ID: 9026 - Progetto di un impianto fotovoltaico, di potenza nominale pari a 39,25 MWp, integrato con un sistema di accumulo da 20 MW, e delle relative opere di connessione alla RTN, da realizzarsi nel territorio comunale di Miglionico (MT), Pomarico (MT) e Grottole (MT), all'interno dell'area "SIN VALBASENTO"

Trasmissione osservazioni della scrivente R.F.I. S.p.A. ai sensi dell'art. 24, comma 3, del D. Lgs.152/2006 in riferimento all'avviso al pubblico del 26/06/2023

NUOVA LINEA FERRANDINA – MATERA LA MARTELLA PER IL COLLEGAMENTO DI MATERA CON LA RETE FERROVIARIA NAZIONALE

Progetto: Realizzazione di un impianto fotovoltaico di potenza nominale pari a 39,25 MWp da realizzare nel territorio comunale di Miglionico e Pomarico (MT) all'interno dell'area SIN VAL BASENTO, integrato con un sistema di accumulo da 20 MW e delle relative opere di connessione.

Figura 4 - Corografia di intervento con particolare cavidotto esterno

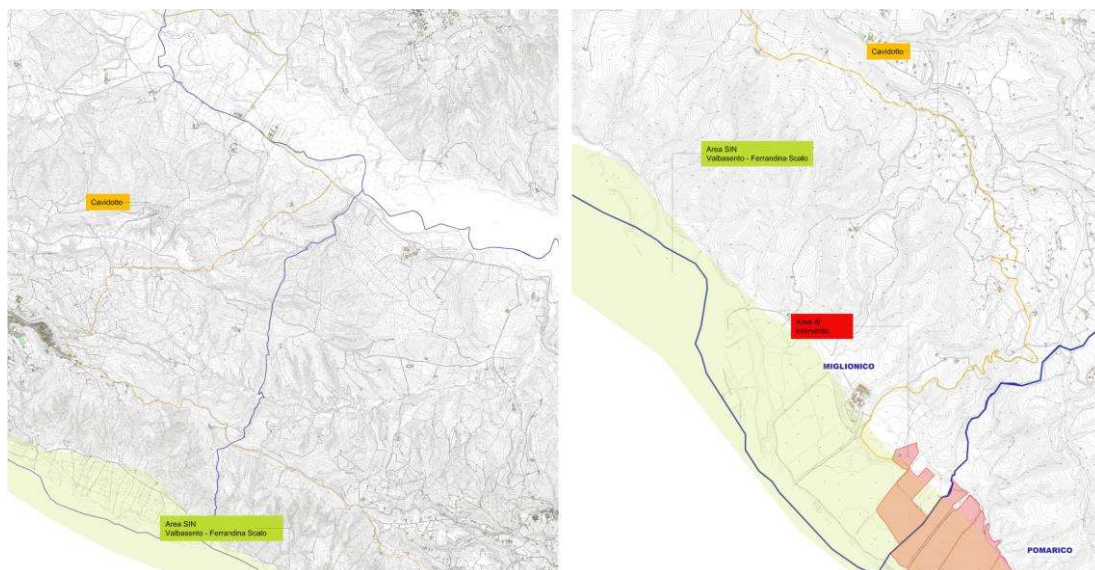
Dalla verifica, risulta che le opere in progetto ed il cavidotto MT si sviluppano parallelamente alle opere di progetto della nuova linea Ferrandina – Matera La Martella.

Figura 6 - Stralcio planimetria di Progetto Definitivo Ferrandina Matera La Martella

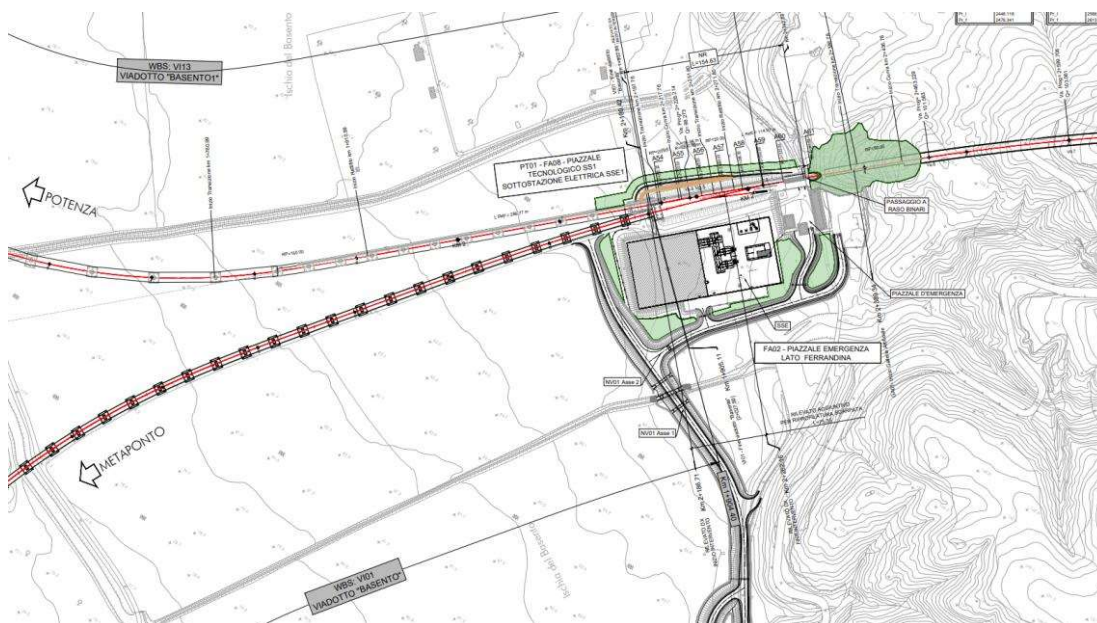
Si riportano di seguito le interferenze dell'impianto fotovoltaico oggetto della presente analisi e la realizzanda linea ferroviaria Ferrandina – Matera la Martella.

Nelle aree interessate dalla realizzazione del parco fotovoltaico è prevista la realizzazione di nuove opere d'arte, di cui al Progetto Definitivo approvato con Ordinanza Commissariale n. 6 del 29 luglio 2022:

- Viadotto Basento 1;
- Piazzale di Emergenza lato Ferrandina;
- Sottostazione Elettrica SSE1
- Piazzale di emergenza
- Nuova viabilità NV01 di accesso al Piazza e SSE;
- Sistemazione idraulica con massi sciolti;

Dall'analisi condotta emerge quindi che le opere proposte, afferenti all'intervento di "Realizzazione di un impianto fotovoltaico di potenza nominale pari a 39,25 MWp", interferiscono con le opere ferroviarie dell'intervento "Nuova Linea Ferrandina – Matera La Martella Per Il Collegamento Di Matera Con La Rete Ferroviaria Nazionale" nonché con le relative aree in espropriazione ed occupazione temporanea di cui al Progetto Definitivo approvato con Ordinanza Commissariale n. 6 del 29 luglio 2022.
